CONCEPTO TÉCNICO No CT - 5008
Revisión de Estudio Particular de Respuesta Local
de Amplificación de Ondas Sísmicas
Artículo 7 - Decreto 193 de 2006

ENTIDAD SOLICITANTE: Ing. Camila Castell Córdoba - Curaduría 5
PROYECTO: MIRÓ
LOCALIDAD: 11 Suba
UPZ: 23 Casa Blanca Suba
BARRIO: El Plan
DIRECCIÓN: Calle 152 B No. 58C-49
CHIP: AAA0160JLRJ
TIPO DE RIESGO: Sísmico
EJECUTOR: JEOPROBE Ltda.
FECHA DE EMISION: Noviembre 06 de 2007

Figura 1. Localización del Proyecto Miró.

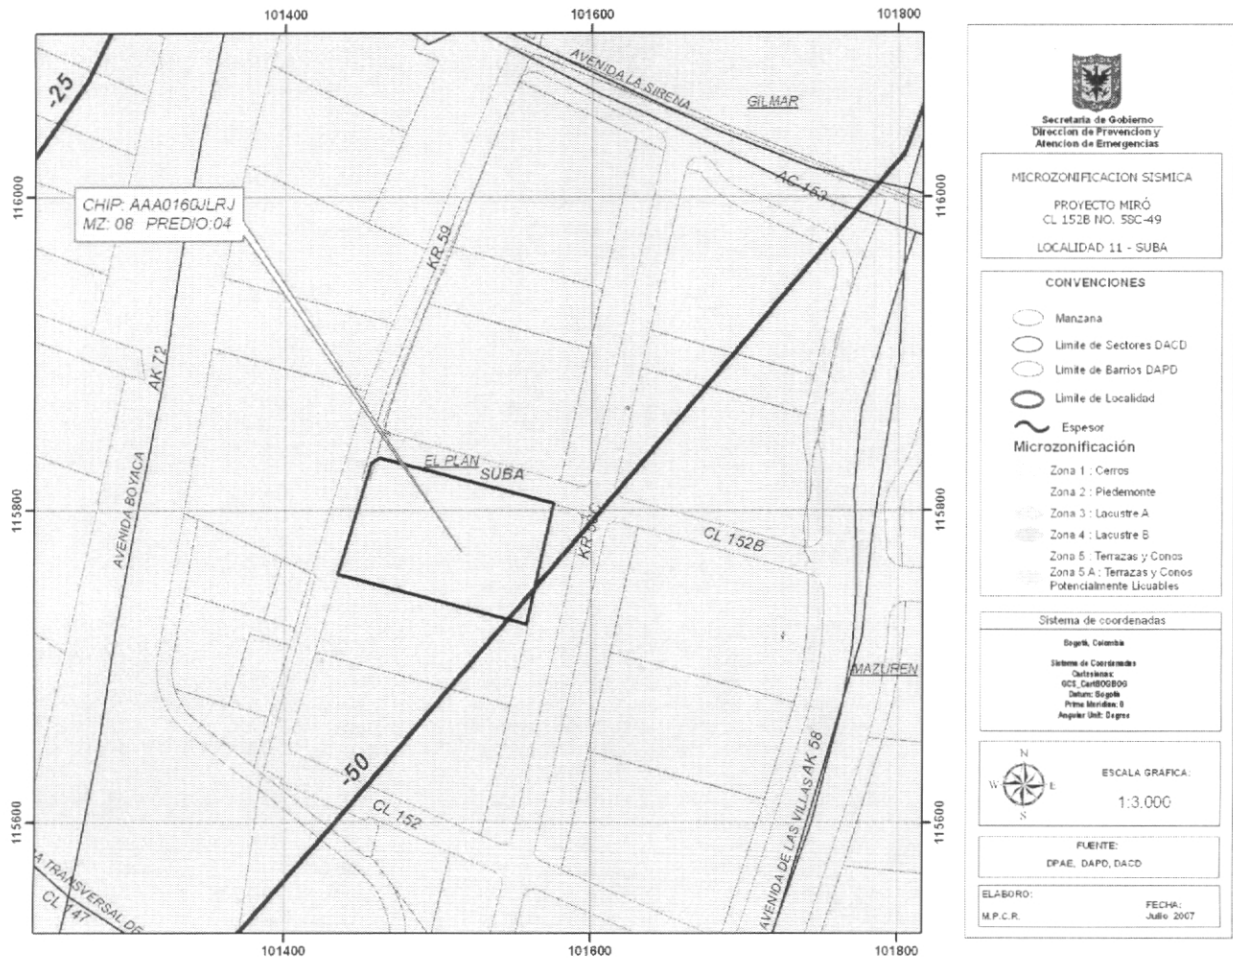
En el numeral 1.1 y 3.2, se indica que el sitio del proyecto se encuentra localizado en la Zona 3 (Lacustre A) según el decreto 193 de 2006, la cual es consistente con la localización presentada en la Figura 1 del presente concepto.

Figura 2. Espectro de diseño recomendado del proyecto Miró.

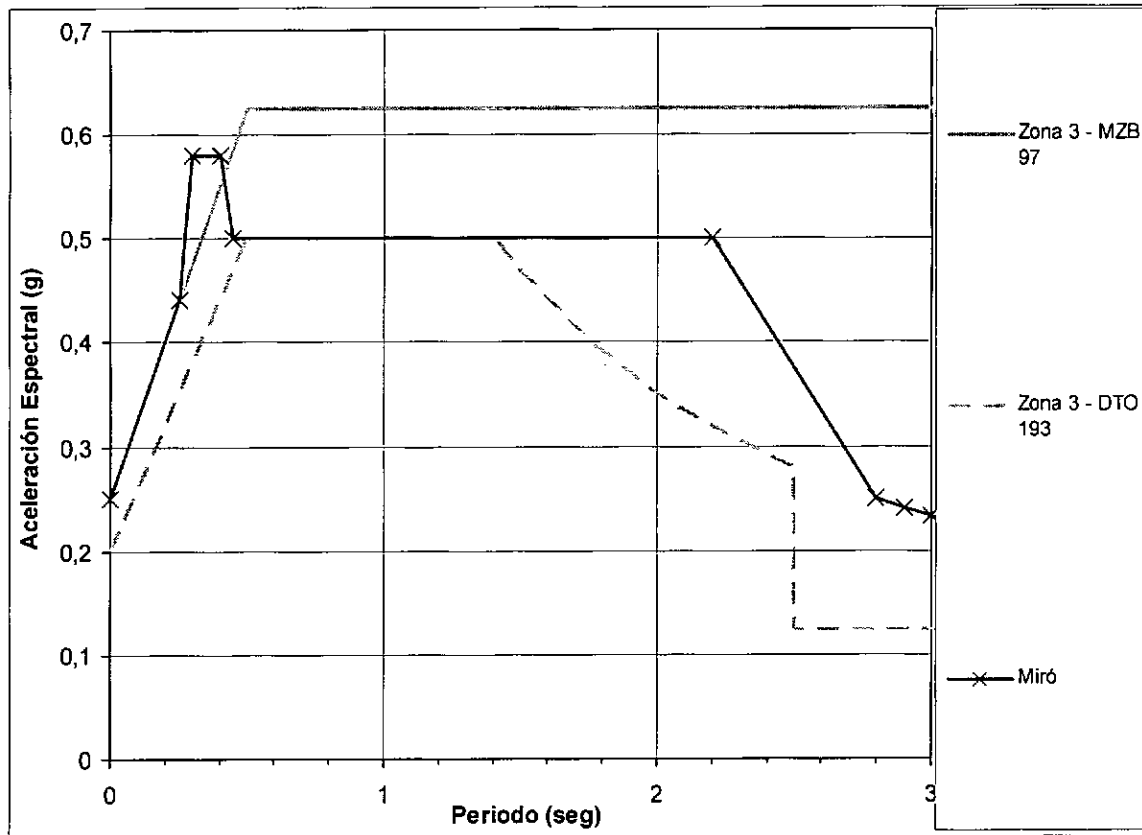
Este numeral se revisa una vez se aclaren por parte del consultor las observaciones anteriores. Sin embargo es necesario que el consultor revise el espectro propuesto, dado que el espectro de respuesta obtenido mediante la modelación para el campo lejano es superior al espectro propuesto para los periodos comprendidos entre 2 y 2.5 segundos.

Con base en los resultados de la modelación y acatando la observación dada en el numeral 4.8, el consultor recomienda utilizar como espectro de diseño el mostrado en el oficio aclaratorio ER14474 del 25 de Octubre de 2007, el cual es diferente al espectro inicialmente propuesto para los periodos comprendidos entre 1.4 y 2.8 segundos, tal como se presenta en la Figura 2 del presente concepto.

El espectro propuesto inicia con una S_a de 0.25 g, el cual asciende linealmente hasta 0.44 g en 0.25 segundos, donde cambia de pendiente y sube linealmente hasta 0.58 g en 0.3 segundos continuando con este valor hasta 0.4 segundos donde desciende hasta 0.5 g en 0.45 segundos, continuando con este valor hasta 2.2 segundos, donde desciende linealmente hasta 0.25 g en 2.8 segundos donde toma los valores de espectro mínimo de la Zona 3 dados en el decreto 193 de 2006.

El estudio CUMPLE con este requerimiento.
